Notat

Korreksjon av vannstandsdata for Kilefjorden

REFERANSE	DATO	GRADERING
NVE notat 202223965-58, 22.05.2025	12.09.2025	Åpen
NVE notat 202223965-69, udatert

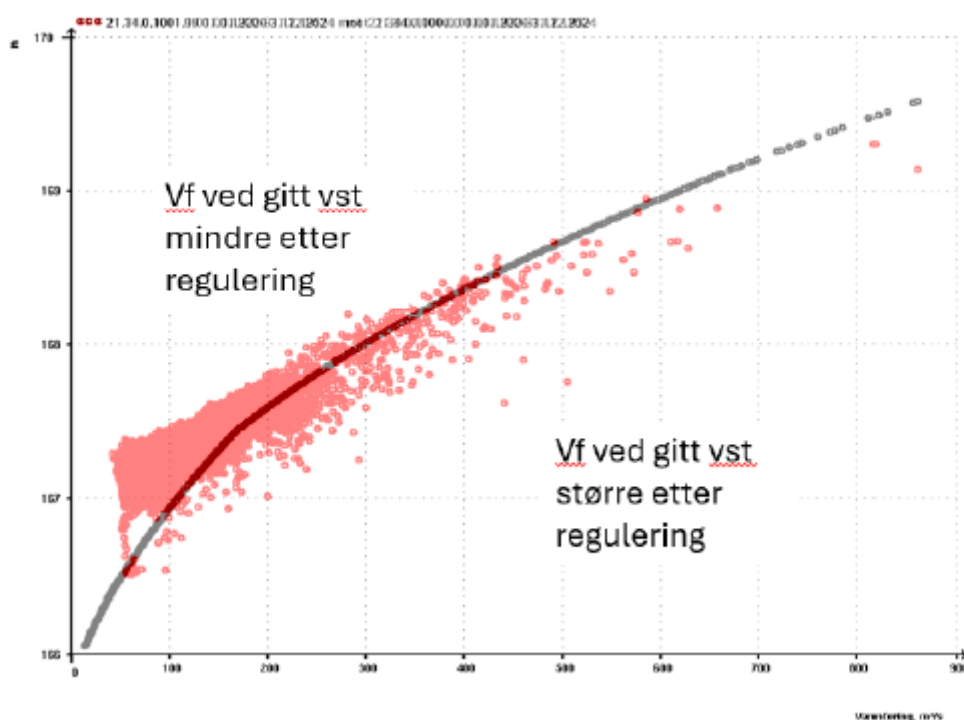
Figur 3 i NVEs notat viser en sammenstilling av forholdet mellom vannstand og vannføring før og etter regulering av Kilefjorden der NVEs korreksjon av data før regulering er brukt. På lave og middels vannføringer skal det være en betydelig forskjell mellom de beregnede datapunktene for forholdene i dag sammenlignet med forholdene før regulering. På grunn av støy og usikkerhet som kan virke i begge retninger, vil vi kunne anta en forskjell på 30 cm +/- 10 cm. NVEs figur 3 er gjengitt under:

Dersom NVEs korreksjon av data før regulering er riktig, bør alle de røde punktene i figuren ligge ca. 30 cm over den svarte kurven. Figuren viser punkter både over og under, og NVE skriver også selv at dette virker ulogisk og ikke kan stemme. Det kan heller ikke forklares med støy og usikkerhet ettersom dette kan virke i begge retninger.

Vannstand mot vannføring, Kilefjorden

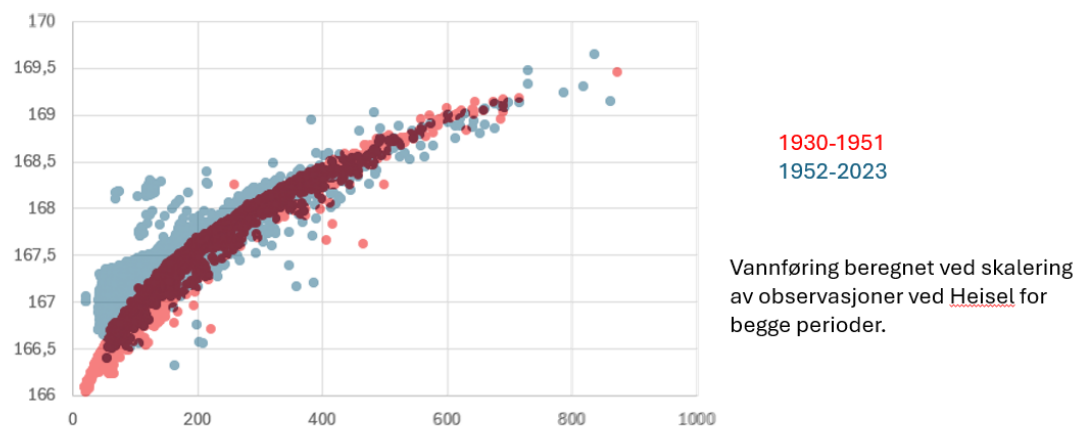
I denne figuren skal de blå punktene ligge godt over de røde punktene, men med en viss støy og usikkerhet som kan medføre at de enten ligger noe nærmere eller enda lenger over de røde punktene. Vi synes fortsatt ikke at det ser overbevisende ut at korreksjonen av data fra før regulering skal være +40 cm.

NVEs figur 3 og stikkprøvene i notat 202223965-58, datert 22.05.2025, peker på at NVE sin korreksjon av data før regulering må være feil, siden man stort sett får samme vannstand før og etter regulering på lik vannføring. Her skal det være om lag 30 cm forskjell slik man kan måle i dag. Det ser ikke slik ut med de nye datapunktene vi har fått oversendt, forskjellene går mange ganger i feil retning og gjennomsnittet ligger ikke mye over gammel kurve. Dette tyder på at det ikke kan være riktig å korrigere data før regulering med så mye som +40 cm.

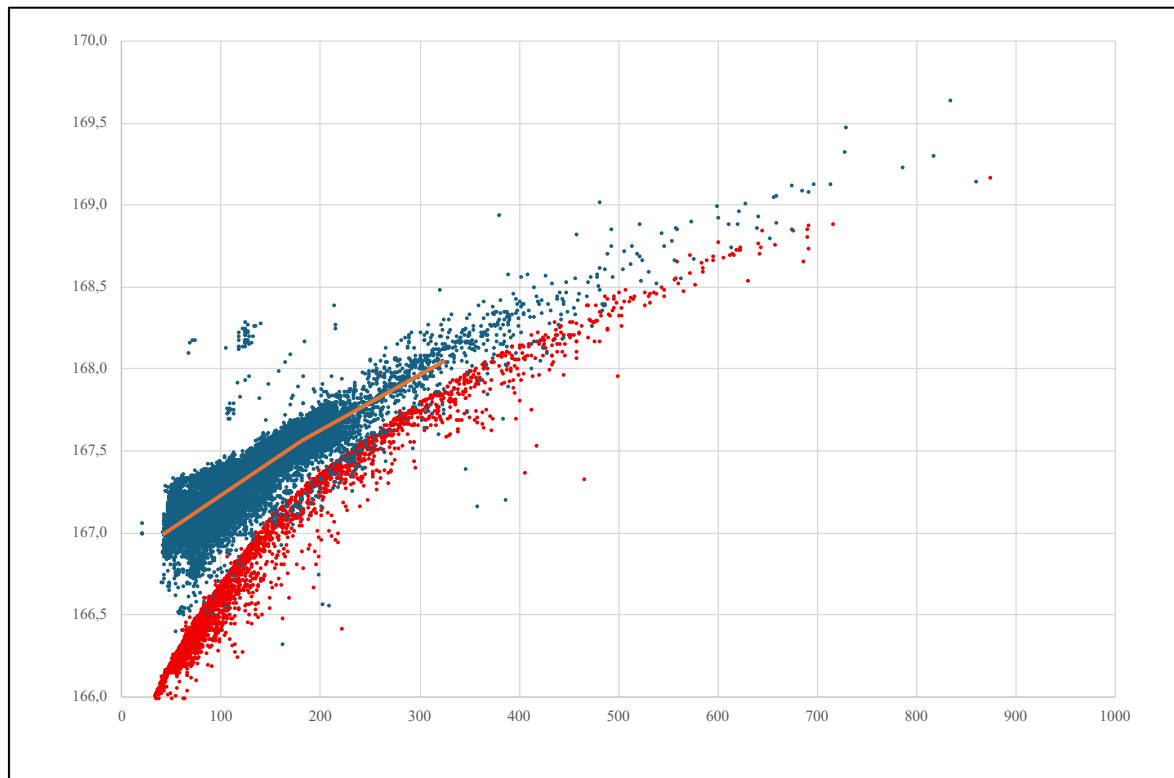
Vi har brukt tilsendte data til å tydeliggjøre figuren litt. På disse data har vi også gjort en enkel øvelse der vi justerte NVEs tall før regulering (røde prikker) ned 30 cm, altså slik at korreksjonen av før-data blir om lag +10 cm og ikke +40. Da blir grafene slik:

Vi har også tegnet inn en gjennomsnittsverdi for de blå prikkene litt grovt (oransje strek). Det ser veldig ut som de røde prikkene samler seg om en maksverdi som følger forløpet av de gamle vannføringskurvene fint. Det kan tyde på at det i mange tilfeller er mulig å bruke data fra Heisel til å beregne vannføring ut av Kilefjorden, dog med en viss usikkerhet. De blå prikkene havner nå ca. 30 cm over de røde. Det stemmer jo bra, i gjennomsnitt skal det jo være slik for kjente vannføringer og vannstander opp til 200-300 m³/s (og trolig noe lenger, men gradvis avtagende).

At det noen ganger er mindre forskjell og andre ganger større, er vel i tråd med at «støy» og usikkerhet i både data og skalering kan gå begge veier. Vi kan ikke se noen argumentasjon eller begrunnelse for at denne støyen eller usikkerheten skal være skjevt fordelt, slik at både NVEs og SINTEFs kurver kan være både under- og overestimert. Forskjellene blir mindre ved høyere vannføringer, noe som det også er enighet om, dog litt usikkert ved hvilke vannføringer kurvene blir like. Det er også få punkter på høye vannføringer.
